**CCR-VIA -- COMITATO DI COORDINAMENTO REGIONALE PER LA
VALUTAZIONE D'IMPATTO AMBIENTALE**

Giudizio n° 2906 del 22/05/2018

Oggetto DISCARICA di ROCCA SAN GIOVANNI - Progetto di chiusura e recupero ambientale con utilizzo dei volumi residui per lo smaltimento di materiali da costruzione contenenti amianto legato

Valutazione di Impatto Ambientale – V.I.A.
RSG Srl – Discarica di Rocca San Giovanni

Figura 3: Stralcio della carta di pericolosità PAI. Nell'area in esame sono cartografati elementi di pericolosità da scarpata (dall'elaborato cartografico Tav. 23 allegato allo SIA).

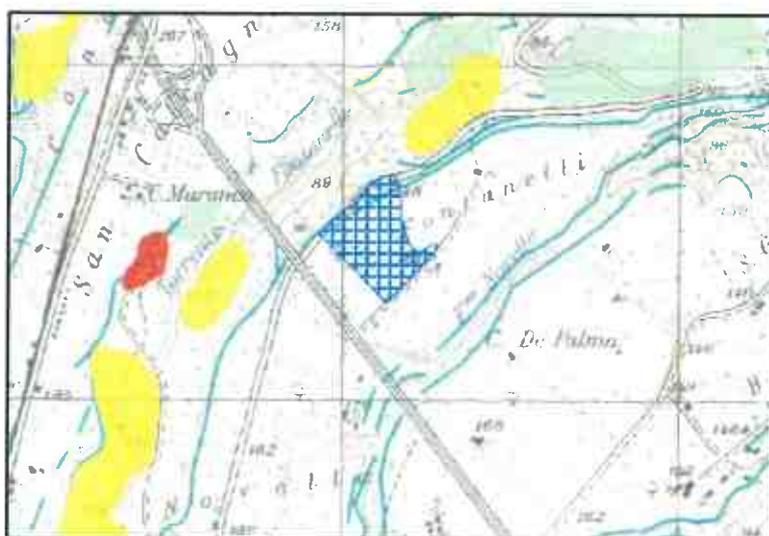
Per quanto concerne gli elementi di pericolosità da scarpata evidenziati nella cartografia PAI lungo il perimetro nord dell'area in esame, nella relazione geologica si riferisce che *“dal rilievo topografico fornito, si osserva che le parti di pendio che hanno pendenze maggiori di 45° sono distanti dall'area”*. Tuttavia, si evidenzia

come l'elaborato fornito non presenti una scala metrica per cui non è possibile verificare la distanza della scarpata dal sito di interesse.
